OGGETTO: [ID: 11117] Progetto per la costruzione ed esercizio di un impianto agrivoltaico della potenza di picco pari a 36.083,52 kWp ubicato nel Comune di Este (PD) e delle relative opere di connessione alla RTN. Procedimento di VIA/PNIEC.

Proponente: K2 SOLAR S.r.l.

Riscontro alla richiesta di integrazione documentale dell'Autorità di bacino distrettuale delle Alpi Orientali pervenuta in data 10/06/2024 (m_amte.MASE.REGISTRO UFFICIALE.ENTRATA.0106564.10-06-2024).

Figura 1 – Fasi di esecuzione per la realizzazione della T.O.C.

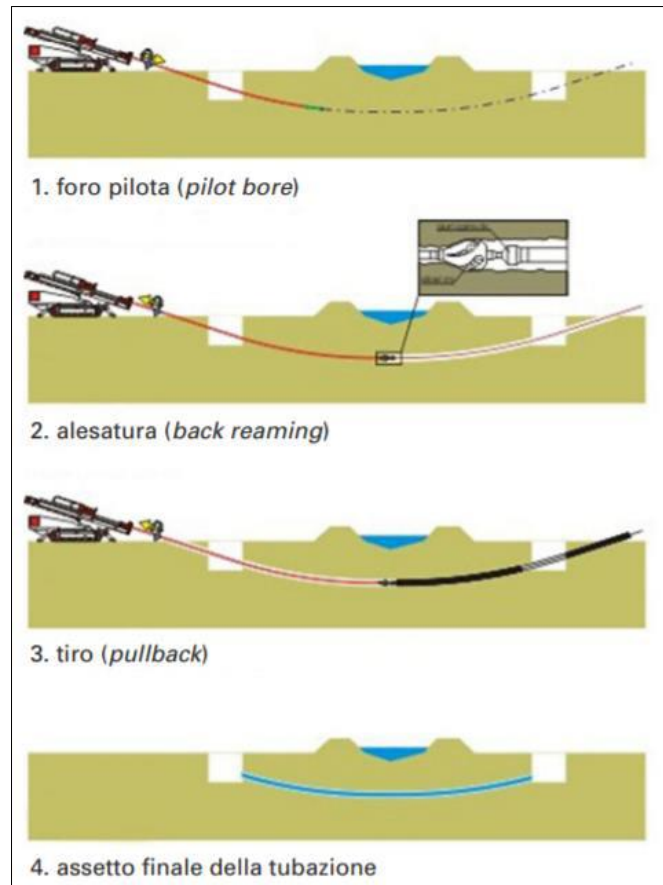
In questa fase progettuale, è previsto l'attraversamento dei corsi d'acqua con la tecnica della Trivellazione Orizzontale Controllata (T.O.C.). Questa metodologia è stata scelta per minimizzare l'impatto ambientale e garantire la sicurezza strutturale, senza interferire con la luce del ponte o il flusso naturale dell'acqua.

In particolare, la posa si realizzerà grazie a una perforazione guidata nel terreno mediante l'introduzione di aste guidate da una testa di perforazione che preparano il percorso per la condotta da posare. Le fasi principali della posa sono 3:

1. Esecuzione della perforazione pilota guidata per creare il percorso del prodotto da posare;
2. Passaggio con alesatore per adattare il percorso al diametro del cavo/condotta;
3. Tiro del prodotto in posizione.

La distanza tra la generatrice superiore del cavidotto e il fondo alveo sarà uguale o superiore a 2,0 m per i corsi d'acqua di sezione significativa. Con tale soluzione si evita qualsiasi tipo di interferenza dei cavidotti con la sezione di deflusso dei fossi, e in ogni caso sarà garantita la non interferenza con le condizioni di funzionalità idraulica dei corsi d'acqua attraversati, e non sarà minimamente alterato né perturbato il regime idraulico.
